**BULLETIN  
DE  
GARANTIE**

Bg10-29

DATE : JUILLET 2010	SECTION :
:	13 - Roues, Moyeux et Pneus
<b>EXPIRATION:</b> JUILLET 2012	
<b>SUJET :</b> <b>REEMPLACEMENT DES VIS D'ASSEMBLAGE DES MOYEUX DE L'ESSIEU PORTEUR</b>

ORDRE DE SERRAGE

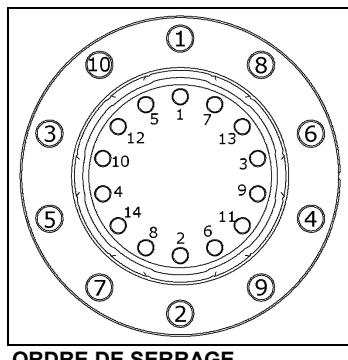
Remplacer les 28 vis d'assemblage des moyeux de l'essieu porteur (14 de chaque côté). Serrer au couple de 179 Lb-Pi (243 Nm).

BOULON 5001842 QTE 14 / COTÉ  
SERRER 179 LBS PI

Pour éviter le déplacement du moyeu, remplacer et serrer les vis d'assemblage une à la fois.  
Remplacer et serrer les vis en utilisant l'ordre de serrage ou une après l'autre dans le sens horaire.
